Dodatek č. 1

Smluvní strany tímto prohlašují, že dne 23.4.2019 uzavřeli smlouvu o dílo, jejímž předmětem je provedení stavebních prací na veřejné zakázce s názvem: „**II/101 – obchvat Jesenice – I. etapa**“ (dál jen „**Smlouva o dílo**“). Na základě dohody smluvních stran a ve vazbě na čl. XV. odst. 14.1 Smlouvy o dílo, uzavírají smluvní strany tento dodatek č. 1 ke Smlouvě o dílo (dále jen „**Dodatek č. 1**“).

II/101 – obchvat Jesenice – I. etapa

Změnový list

VZOROVÝ PŘÍČNÝ ŘEZ
II/101 - OBCHVAT JESENICE - I. ETAPA
ŘEZ V PŘÍMÉ
PODSYPNÁ VRSTVA ŠTĚRKODRŤ
M 1:50

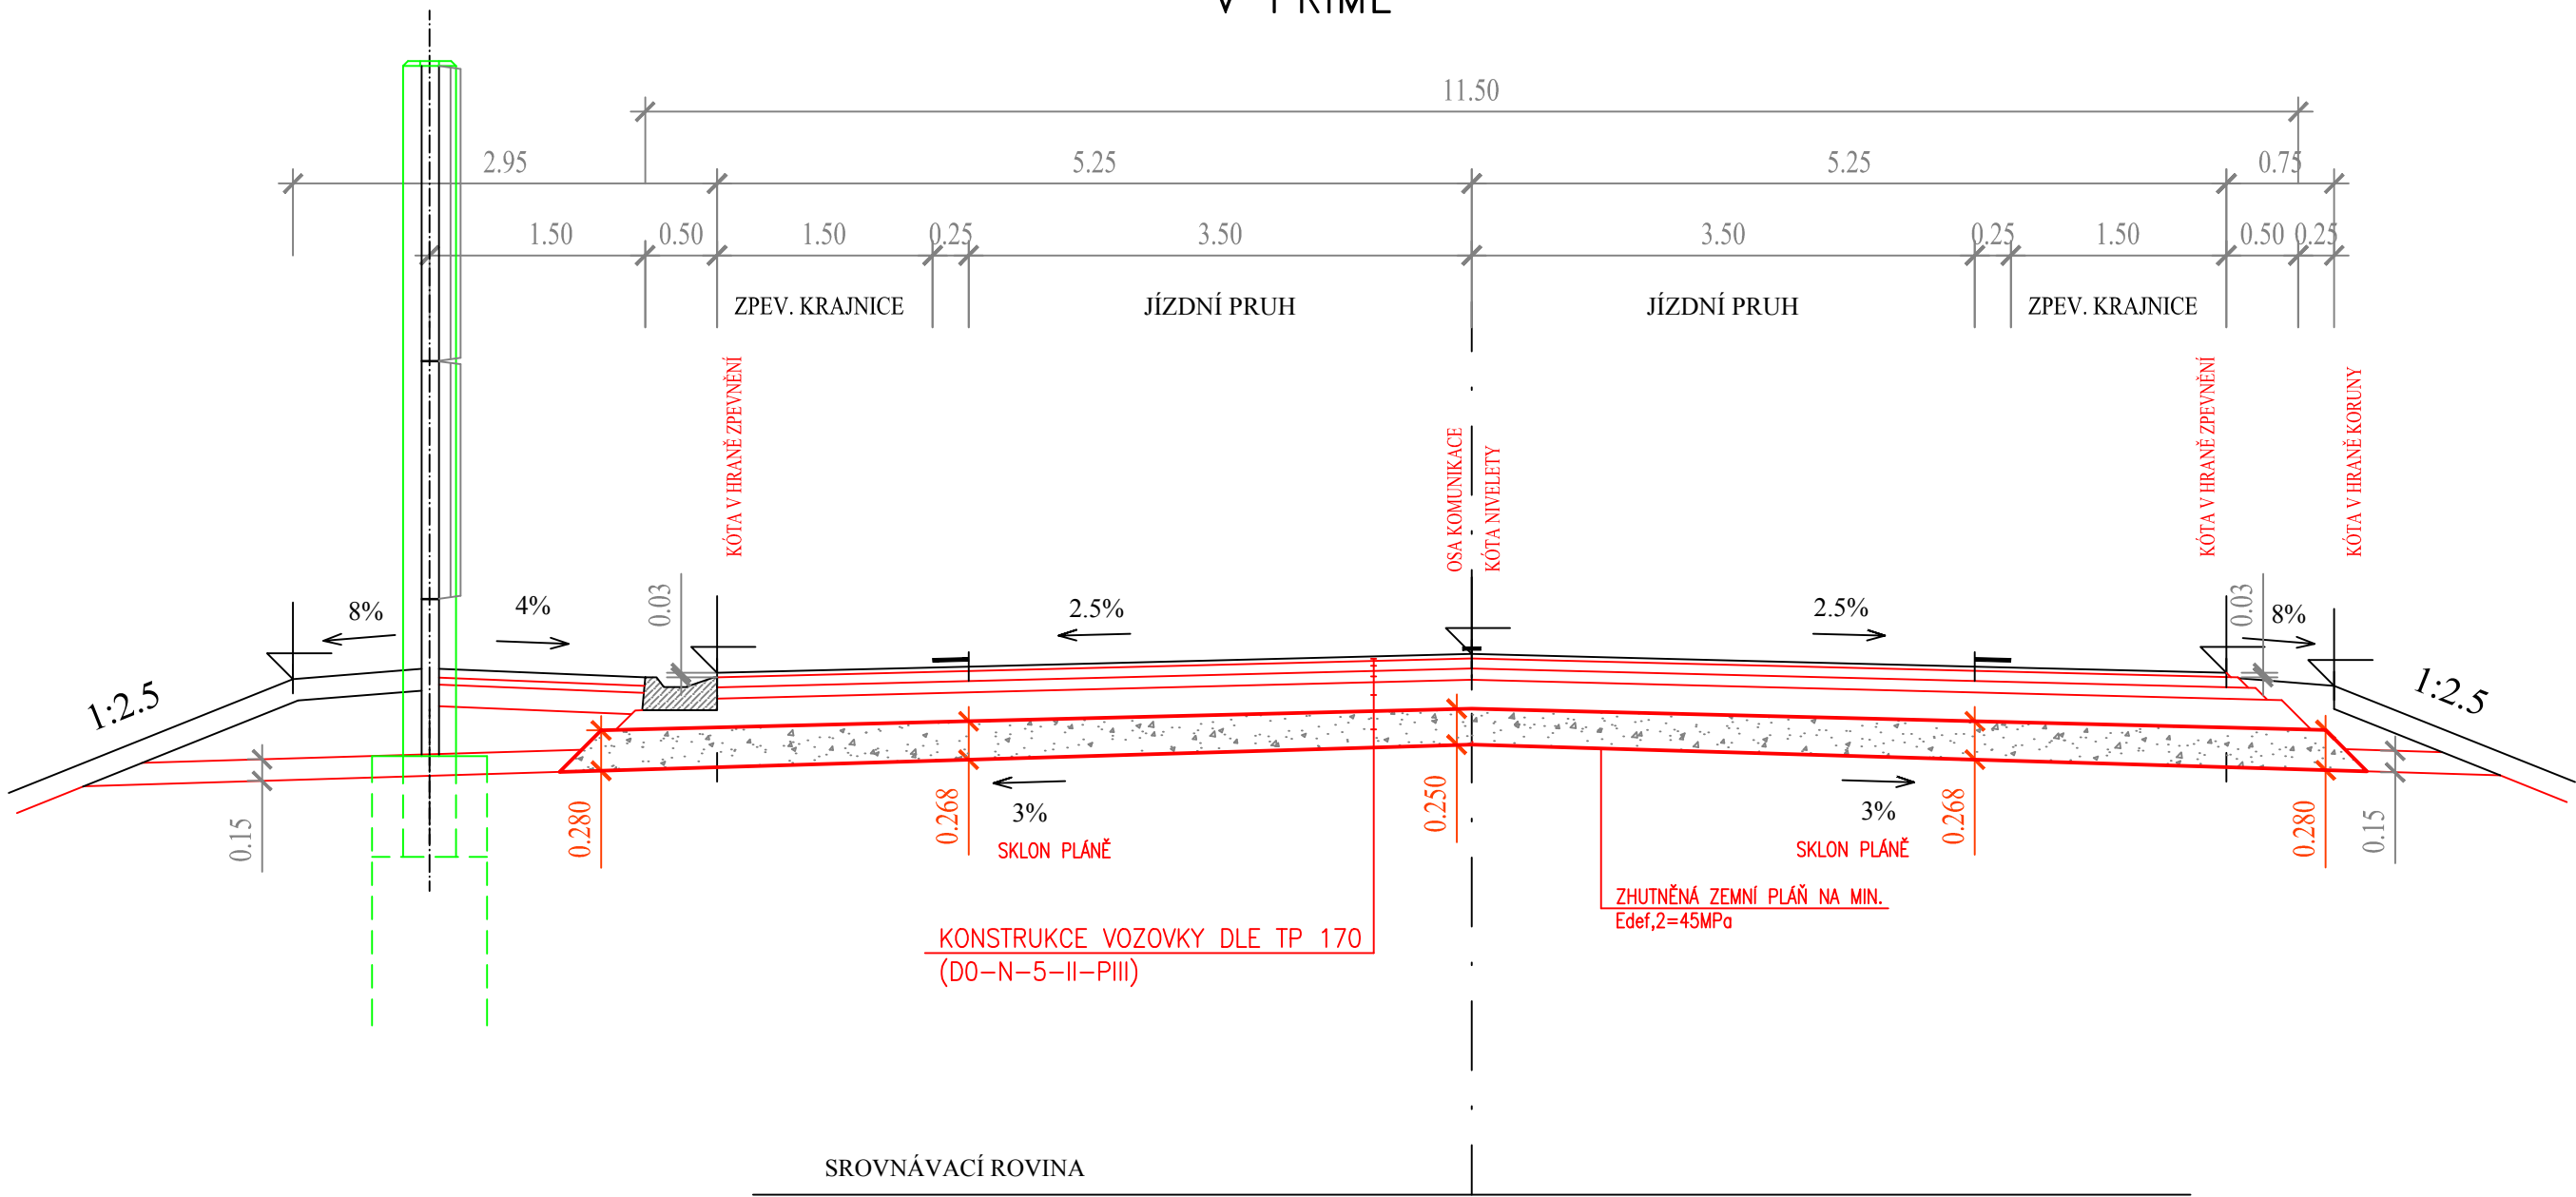
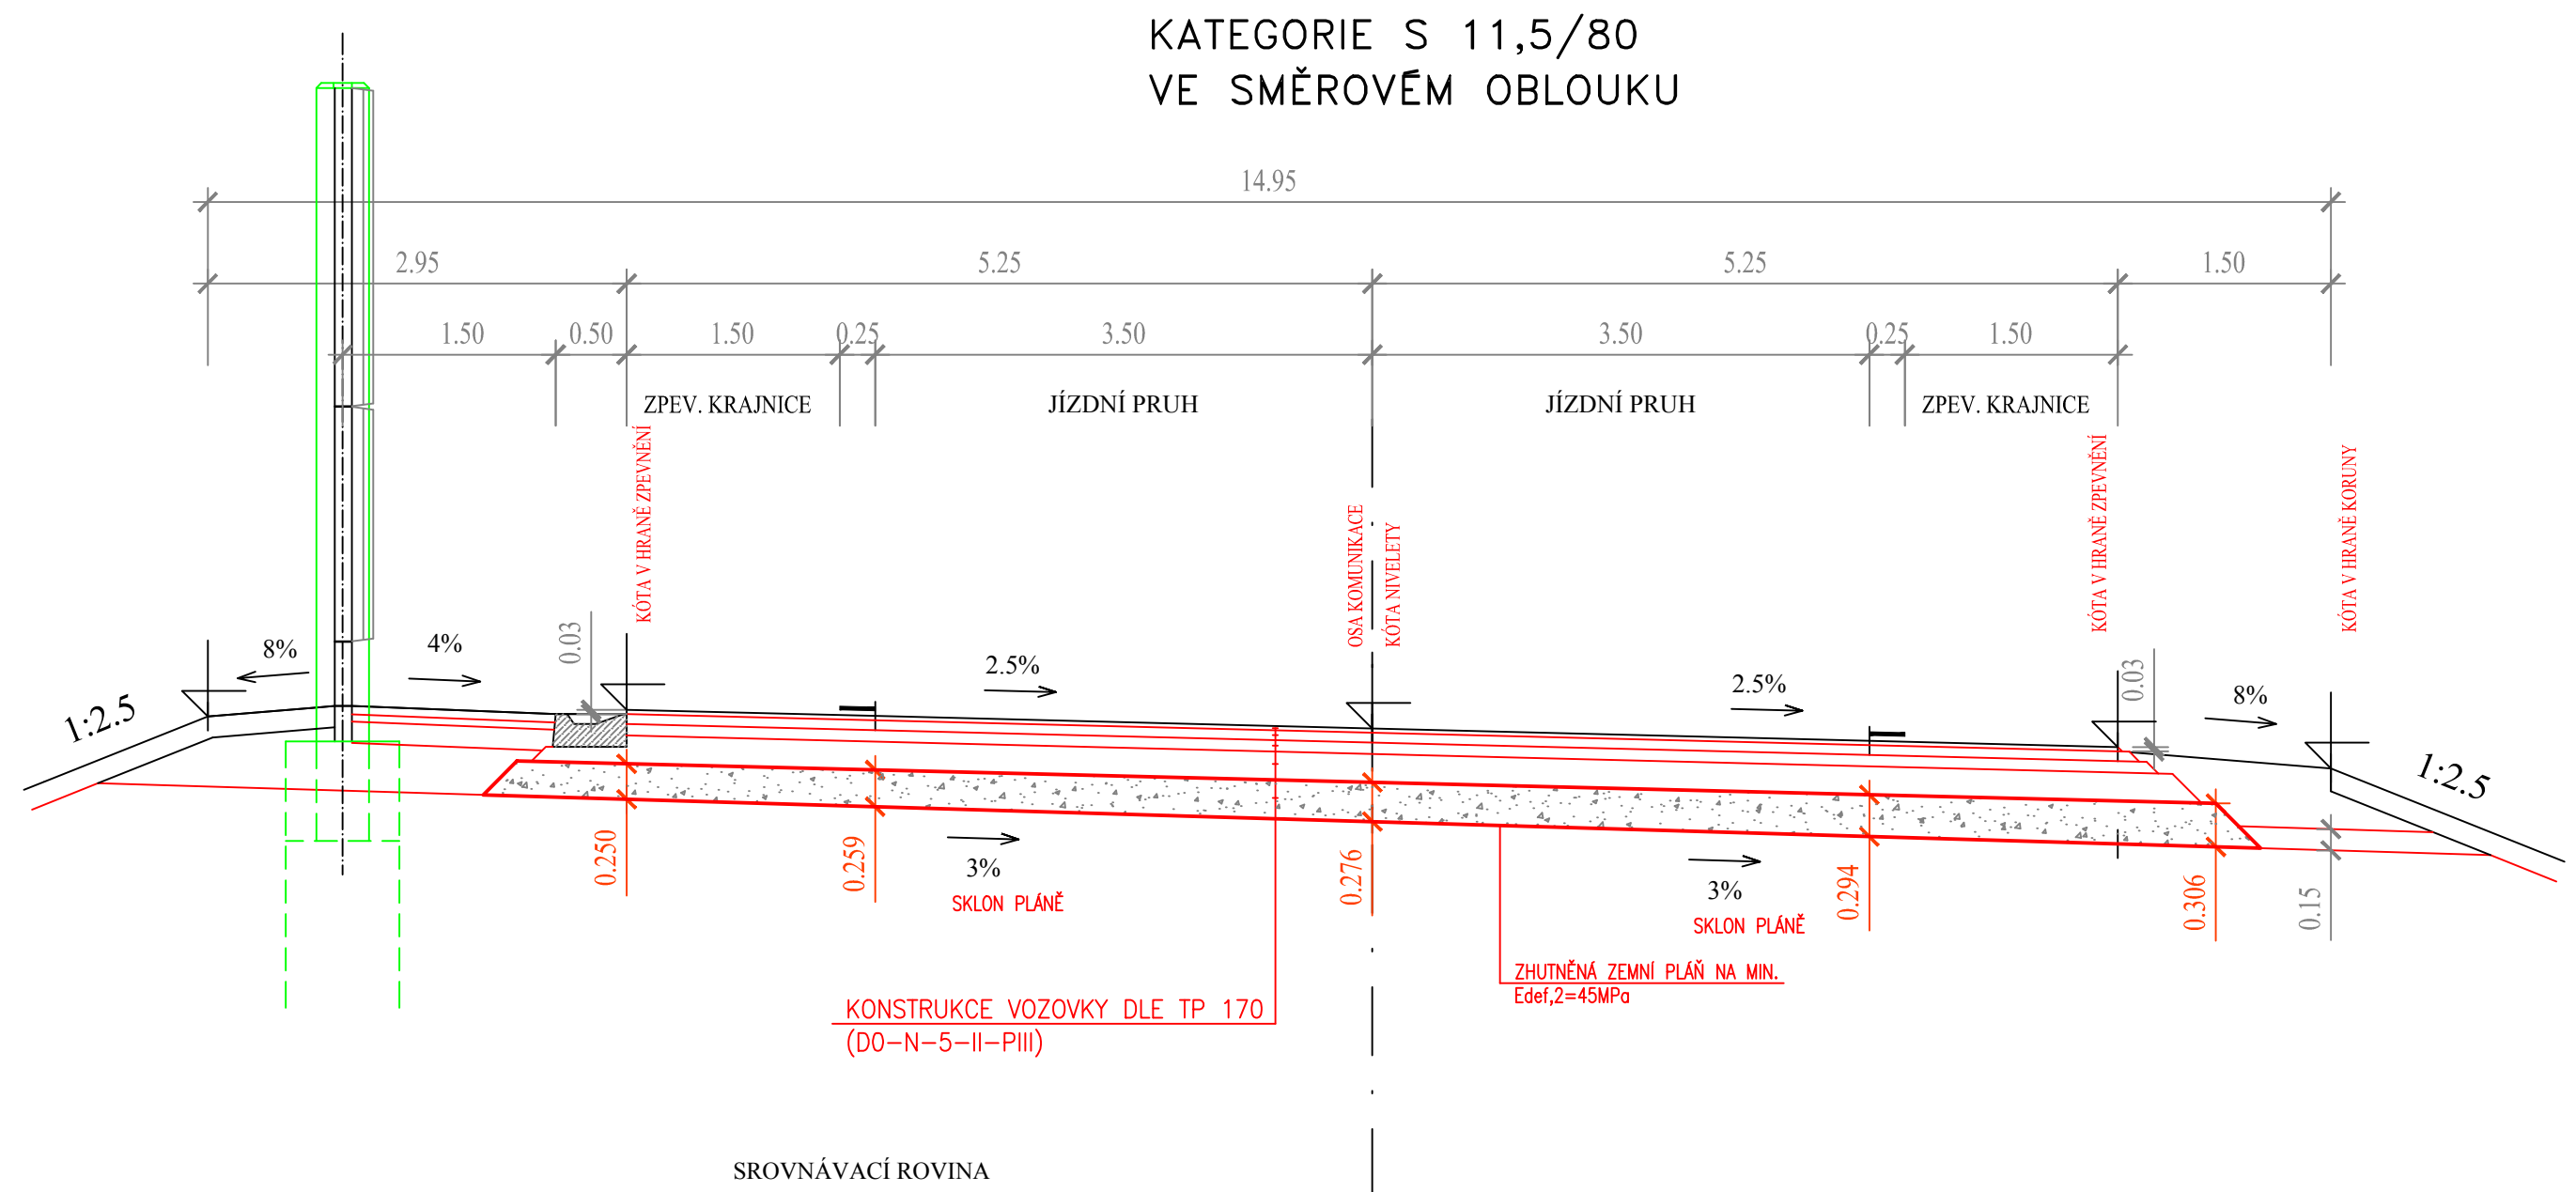
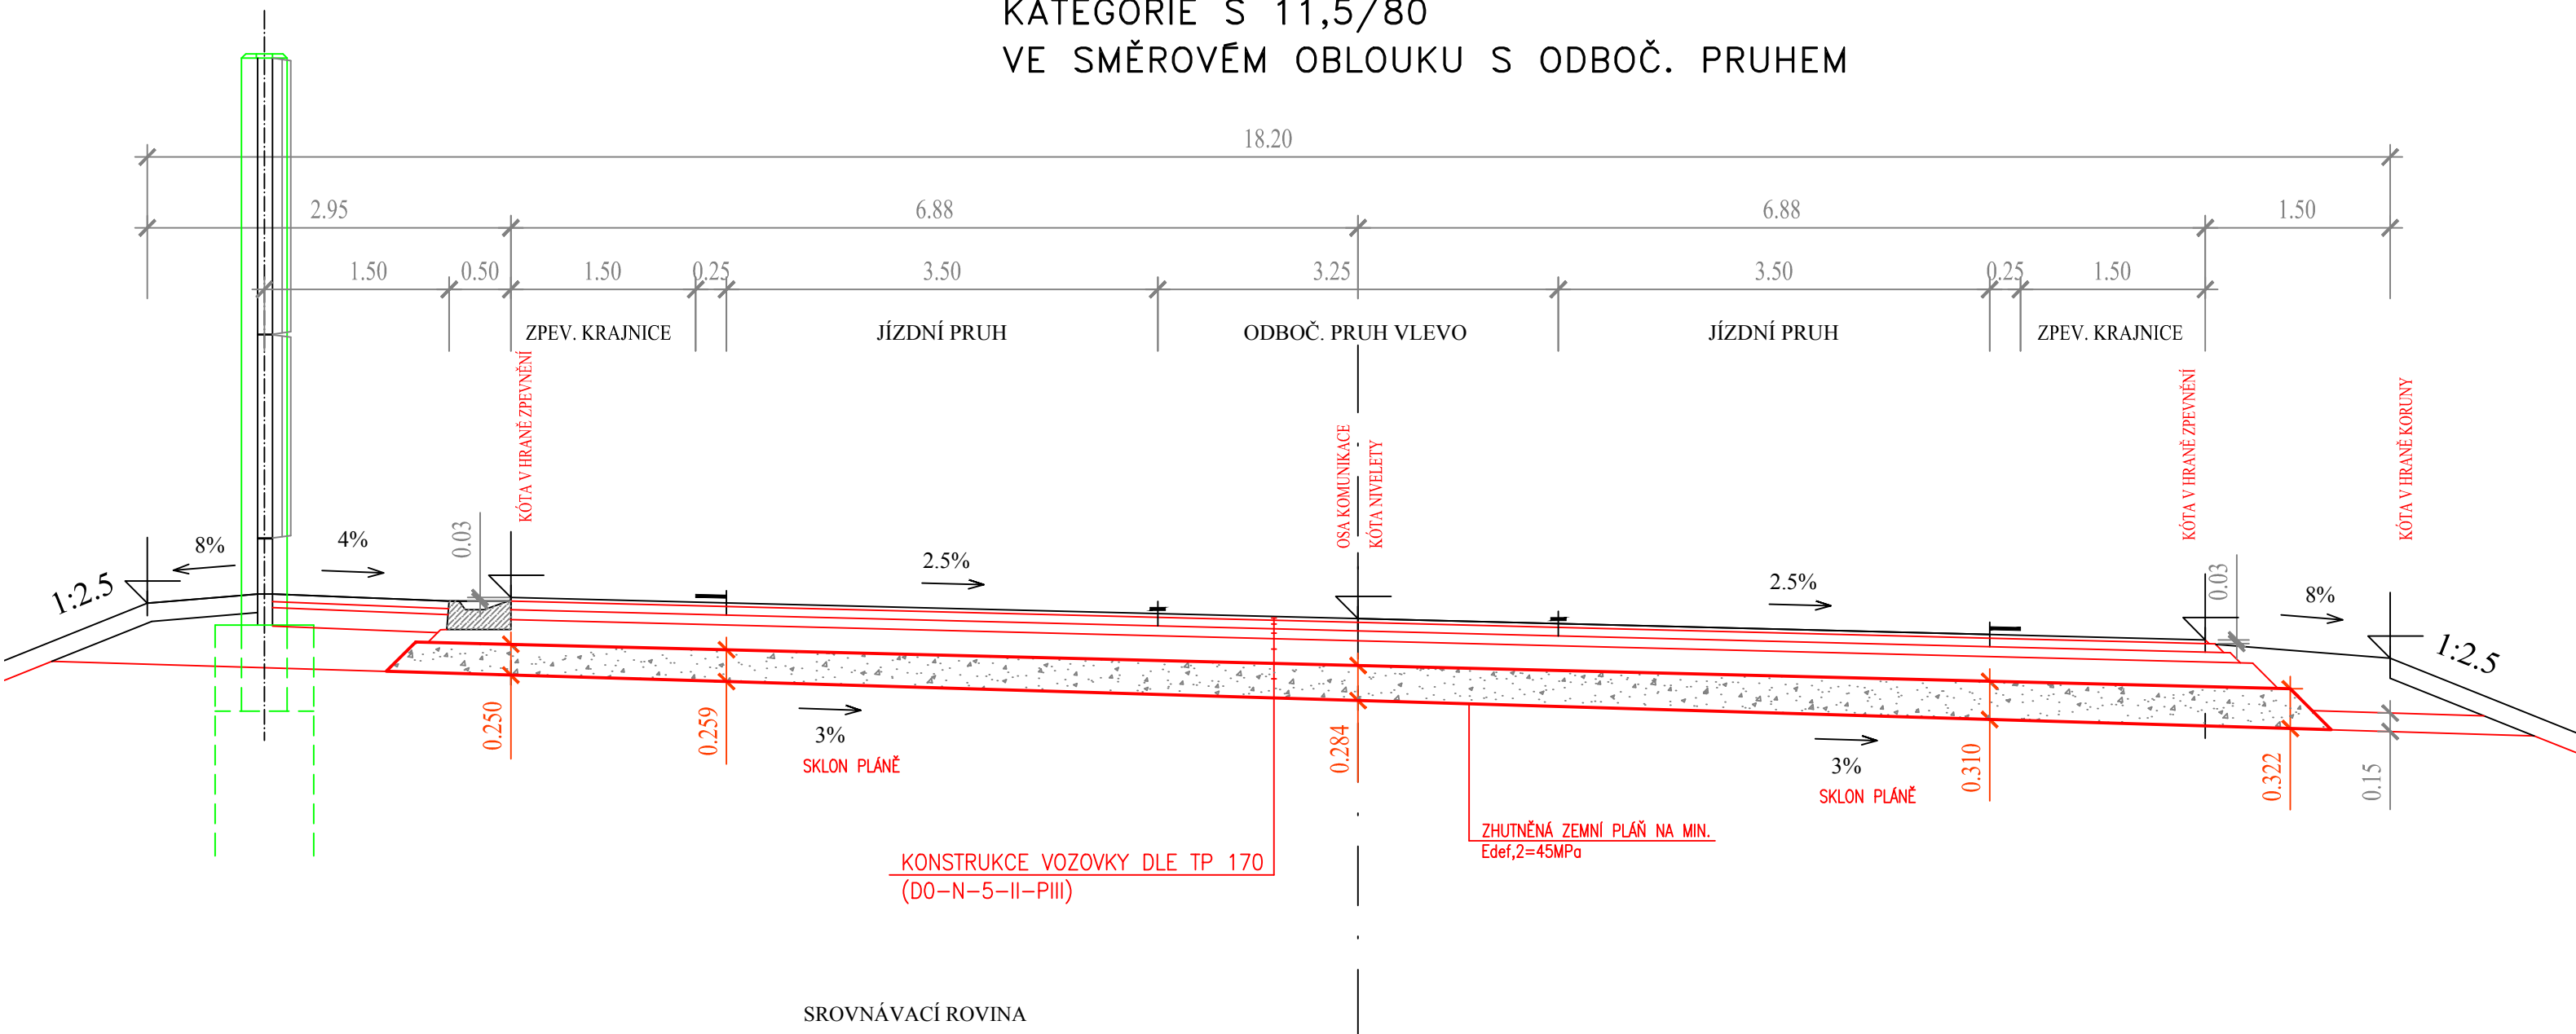
Dílčí změna 2: Skutečná větší mocnost vrstvy ŠD oproti výkazu výměr

Dle standardního uspořádání příčného řezu komunikace ve smyslu ČSN 73 6101 má zemní pláň sklon 3% a povrch vozovky 2,5% . Tudíž o 0,5 % větší. Na pláni byla projektem navržena konstrukční vrstva ze ŠD o mocnosti 250 mm (příloha č.15). Vzhledem ke skutečnosti, že stavba je realizována nejmodernější technologií pomocí 3D modelů byla zjištěna vrstva ŠD o větší mocnosti, než uváděných 250 mm ve VV (příloha č.18). Tloušťka vrstvy 250 mm se nachází pouze v jednom bodě a to vždy na nejvyšším bodě pláň (příloha č.17). Se sklonem zemní pláňe větším než má komunikace, tloušťka ŠD nabývá na mocnosti (příloha č.17). Vzhledem k zmíněné skutečnosti odpovídá průměrná tloušťka ŠD následující položce v ceníku OTSKP 2019 - Vozovkové vrstvy ze štěrkodrti tl. do 300 mm.

Dle projektové dokumentace ve stupni PDPS, má zemní plán o 0,5% větší sklon než povrch komunikace a tedy i vrstvy ŠD(příloha č.3). Tloušťka vrstvy 250mm se nachází pouze v jednom bodě a to vždy na nejvyšším bodě pláň. Se sklonem zemní pláňe větším než má komunikace, tloušťka ŠD nabývá na mocnosti. Vzhledem k výše zmíněné skutečnosti odpovídá průměrná tloušťka ŠD následující položce v ceníku OTSKP 2019 - VOZOVKOVÉ VRSTVY ZE ŠTĚRKODRTI TL. DO 300MM .

Dílčí změna 2 je vyjádřena smluvní položkou č. 47 SO 101 a novou položkou(dle OTSKP 2019) č. 93. Navyšuje smluvní cenu stavby o 421 574,25 CZK.

ZBV č.3: Tloušťka vrstvy 250mm se nachází pouze v jednom bodě a to vždy na nejvyšším bodě pláňe(příloha č.8 a 11). Se sklonem zemní pláňe větším než má komunikace, tloušťka ŠD nabývá na mocnosti(příloha č.8 a 11). Skutečně položené vrstvě ŠD odpovídá položka v ceníku OTSKP 2019 - VOZOVKOVÉ VRSTVY ZE ŠTĚRKODRTI TL. DO 300MM .						
11			<u>Nové položky ZBV 3</u>	5 162 192,64					
			C e l k e m SO 101 včetně ZBV 2 a 3	40 536 699,25
